NEUES ZÜNDSCHLOSS FÜR MOKICKS, KLEINKRAFTRÄDER UND LEICHTKRAFTRÄDER

Als Ersatzteil und in der Serie wird ein neues Zündschloß (ET-Nr. 362.11.066.000) verwendet. Um einen problemlosen Austausch zu gewährleisten, haben wir eine Gegenüberstellung der Klemmenbezeichnungen und das Schaltschema des neuen Zündschlosses erstellt.

SCHALTSCHEMA DES NEUEN ZÜNDSCHLOSSES

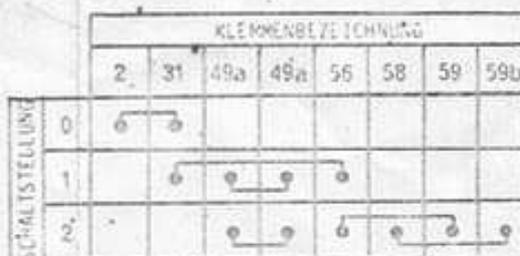
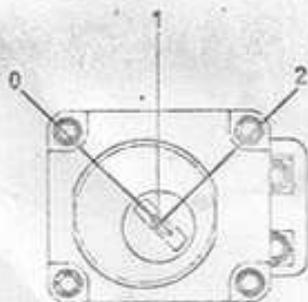
altes Zündschloß 6-polig (ET-Nr. 400.11.066.100)	neues Zündschloß 8-polig (ET-Nr. 362.11.066.000)	altes Zündschloß 7-polig (ET-Nr. 446.11.466.000)
1	Kabel isolieren	1
2	58	2
3	31	3
4	2	4
5	48 a	5
6	49 a	6
	59 b	7

altes Zündschloß 8-polig (ET-Nr. 400.11.066.100)	neues Zündschloß 8-polig (ET-Nr. 362.11.066.000)	altes Zündschloß 7-polig (ET-Nr. 446.11.466.000)
1	49a	1
2	49a	2
3	31	3
4	2	4
5		5
6		6
		7

Achtung: Diese beiden Gegenüberstellungen können bei den Modellen GP 50 RS, Baujahr 1976-78 und GP 125 RS nicht angewandt werden. Zu diesen beiden genannten Umbauten bitten wir um kurzen Rückruf.
